**Conseil économique et social**

**Commission économique pour l'Europe****Comité des transports intérieurs****Forum mondial de l'harmonisation  
des Règlements concernant les véhicules****158<sup>e</sup> session**

**Accord de 1958 – Examen de projets d'amendements  
à des Règlements existants, proposés par le GRSP**

**Proposition de série 02 d'amendements au Règlement n° 100  
(Sécurité des véhicules électriques à batterie)****Communication du Groupe de travail de la sécurité passive\***

### Exemples de marques d'homologation

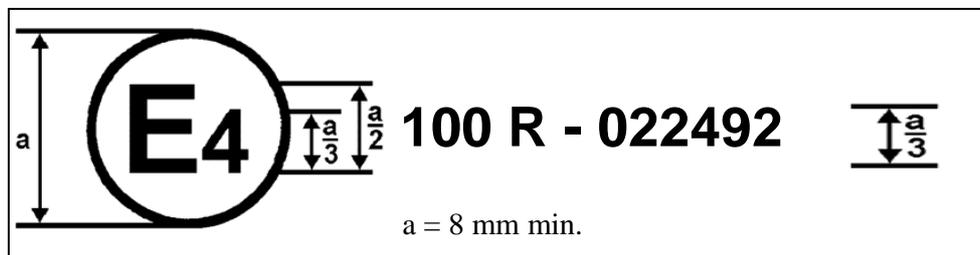
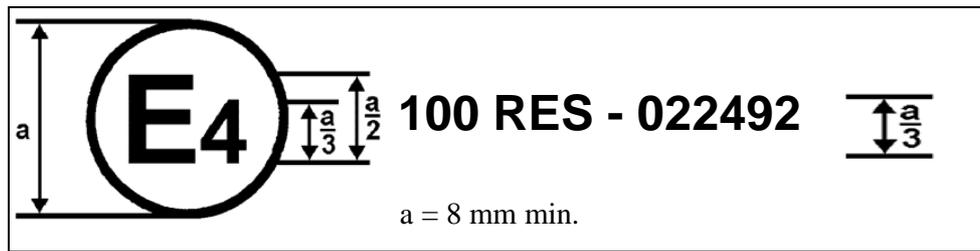
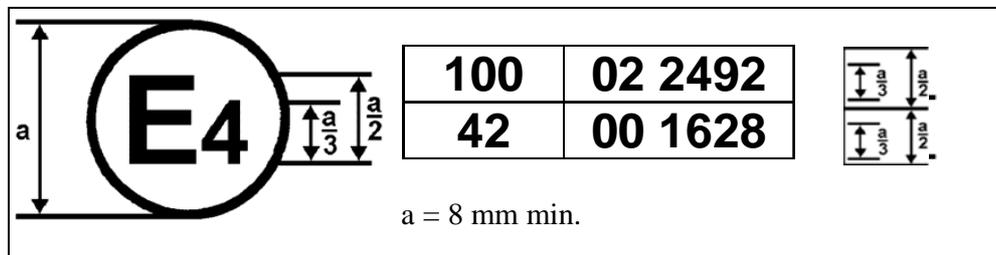
Annexe 2, modifier comme suit:

La marque d'homologation de la figure 1 apposée sur un véhicule indique que le type concerné de véhicule routier électrique à batterie a été approuvé aux Pays-Bas (E4) conformément au Règlement n° 100 sous le numéro d'homologation 022492. Les deux premiers chiffres du numéro d'homologation indiquent que celle-ci a été accordée conformément aux prescriptions du Règlement n° 100 modifié par la série 02 d'amendements.

La marque d'homologation de la figure 2 apposée sur un SRSE indique que le type concerné de SRSE a été approuvé aux Pays-Bas (E4) conformément au Règlement n° 100 sous le numéro d'homologation 022492. Les deux premiers chiffres du numéro d'homologation indiquent que celle-ci a été accordée conformément aux prescriptions du Règlement n° 100 modifié par la série 02 d'amendements.

La marque d'homologation ci-dessus apposée sur un véhicule indique que le véhicule routier électrique à batterie concerné a été approuvé aux Pays-Bas (E4) conformément aux Règlements n°s 100 et 42\*. Les deux premiers chiffres des numéros d'homologation indiquent qu'à la date où les homologations respectives ont été accordées, le Règlement n° 100 était modifié par la série 02 d'amendements et le Règlement n° 42 était sous sa forme originale.

«Figure 7.1

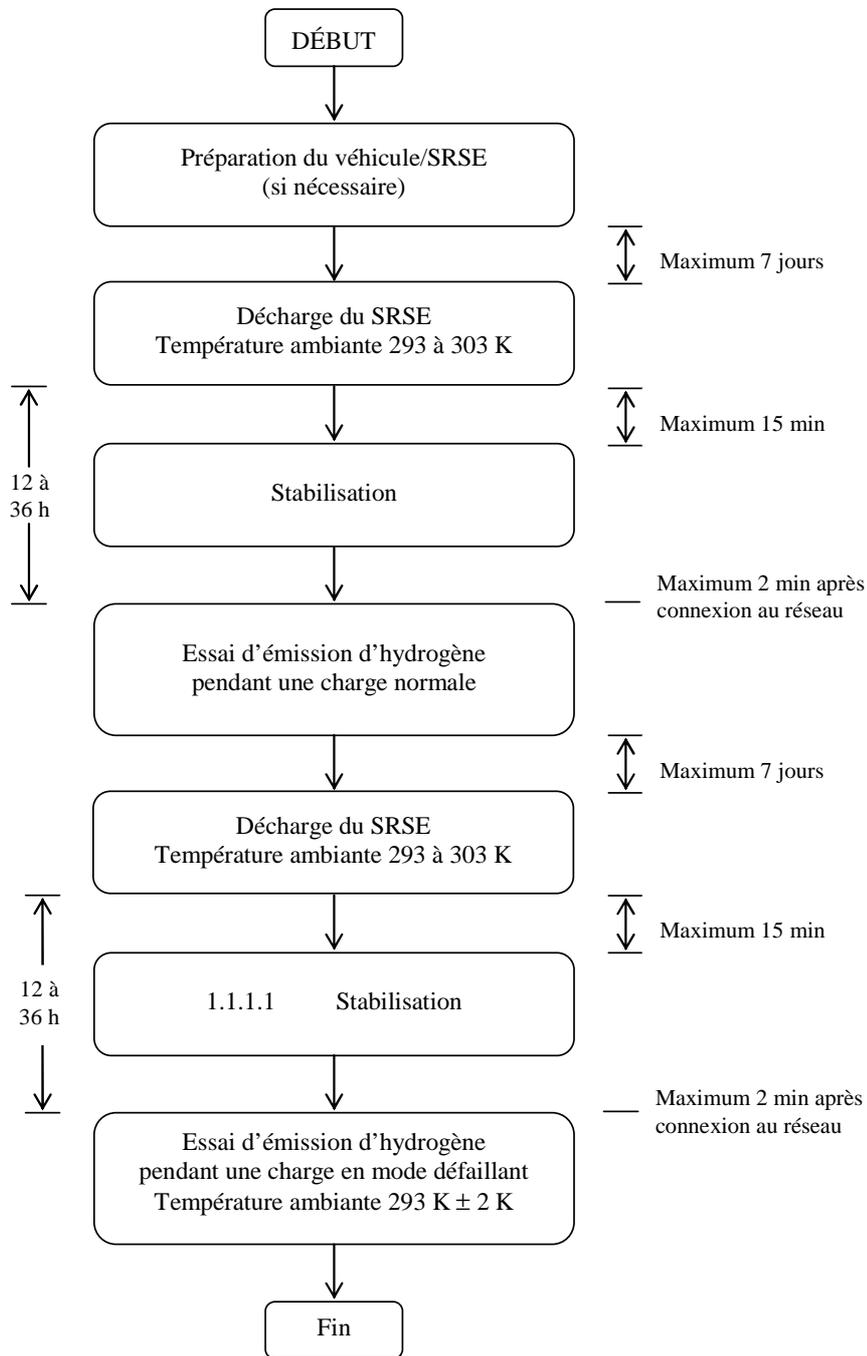
Figure 7.1, modifier comme suit:

Détermination des émissions d'hydrogène pendant les opérations de charge du SRSE
